Nota van beantwoording

**Zienswijzen ontwerpomgevingsvergunning
Heineken Hoek, Kleine-Gartmanplantsoen 1-3 en
Leidseplein 19**

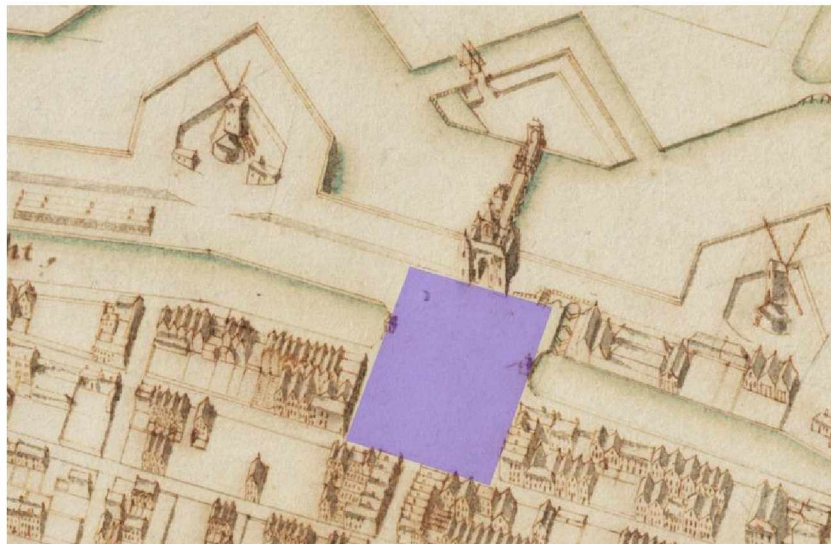
verkavelingsstructuur. VVAB constateert dat de aangetroffen waarden na realisatie van de beoogde nieuwbouw niet langer bestaan als gevolg van de schaalvergroting in breedte en hoogte en het monolithische karakter van de bouwmassa. VVAB vraagt op welke wijze het stadsdeel heeft gecontroleerd dat de aangetroffen waarde nog bestaan na realisatie van de nieuwbouw. VVAB stelt dat het plan op stedenbouwkundige gronden en het niet (kenbaar) meewegen van de uitkomsten van de kwaliteitstoets moet worden afgewezen.

Hierbij wordt opgemerkt dat per abuis de ruimtelijke onderbouwing van maart 2016 ter inzage heeft gelegen in plaats van de definitieve versie van april 2016. Wat de bevindingen van de bouwhistorische verkenning en kwaliteitstoets betreft wijken beide versies van de ruimtelijke onderbouwing van elkaar af. Het is juist dat in de versie van maart 2016 niet wordt ingegaan op de geconstateerde waarden. In de definitieve versie zijn de bevindingen uit de bouwhistorische verkenning en kwaliteitstoets wel meegenomen en meegewogen.

Het college deelt de bevindingen van VVAB dat er sprake is van stedenbouwkundige waarden. Na afweging van de belangen is het college van oordeel dat het belang om meer aan te sluiten bij het huidige gebruik en de huidige stedenbouwkundige ruimte van het plein zwaarder weegt dan het belang om vast te houden aan de hoogte en schaal van het huidige gebouw.

Jacob Bosch: ca. 1681; in het paars de ruimte van het wagenplein

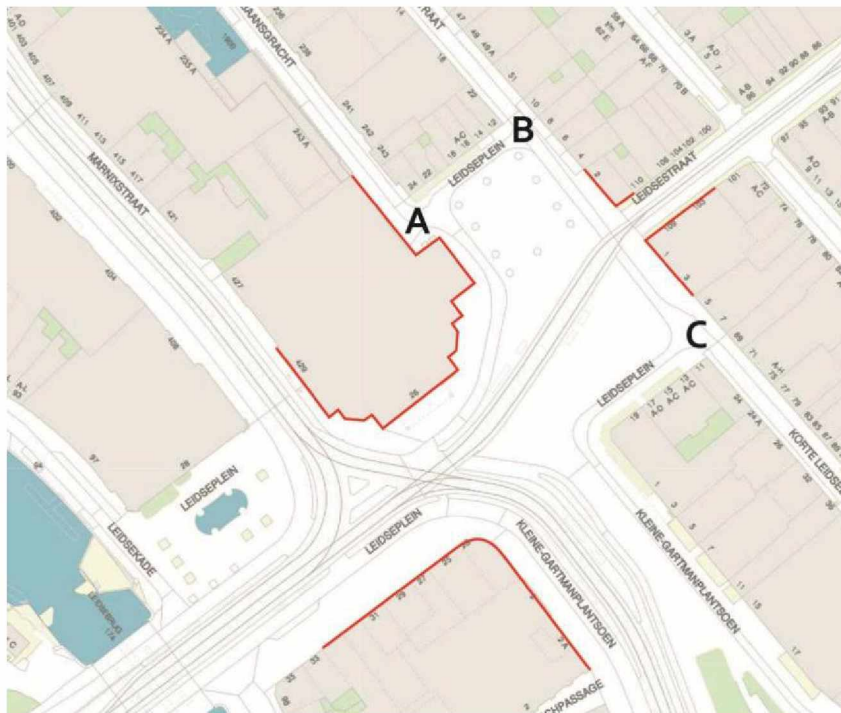
In de ruimtelijke onderbouwing is sprake van de uitwendige hoeken van de huidige pleinruimte, dat wil zeggen van de ruimte van Leidseplein én Kleine-Gartmanplantsoen samen. Met de hoeken worden niet de hoeken van het 17e eeuwse wagenplein bedoeld. Trouwens vormden de panden aan de Lijnbaansgracht ook in de zeventiende eeuw niet de hoeken van het plein. De pleinruimte liep door tot aan de Leidschepoort (zie kaart hieronder) . De locatie van de Heinekenhoek bevond zich ongeveer ten midden van de betreffende pleinzijde.

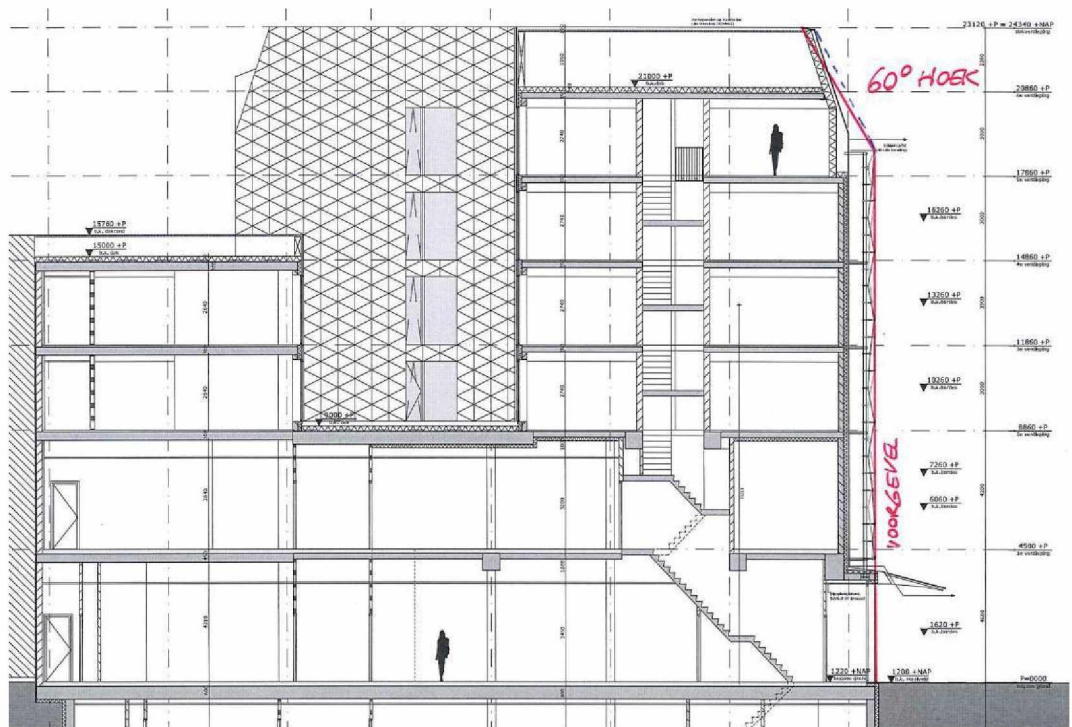
In de zienswijze wordt gesteld dat de ruimtelijke analyse met betrekking tot de hoekaccenten onjuist is. Hierbij wordt verwezen naar de hoek bij de Lijnbaansgracht (A) en beide hoeken t.p.v. de Korte Leidsedwarsstraat (B en C). Deze drie hoeken betreffen inwendige hoeken, hoeken waar de pleinruimte begrensd wordt. Bij de in de analyse genoemde uitwendige hoeken is er geen sprake van hoeken waardoor het plein wordt begrensd. De hoge accenten bevinden zich ter plekke van de scharnierpunten tussen de verschillende deelgebieden van de pleinruimte (ruimtelijke onderbouwing, pagina 23, figuur 8). De locatie van de Heinekenhoek sluit in zijn ruimtelijke kenmerken aan bij de genoemde uitwendige hoeken en niet bij de inwendige hoeken die in de zienswijze worden genoemd.

De uitwendige hoeken waarnaar in de ruimtelijke onderbouwing gerefereerd is zijn de hoeken die op de onderstaande kaart met een rode lijn gemarkeerd zijn.
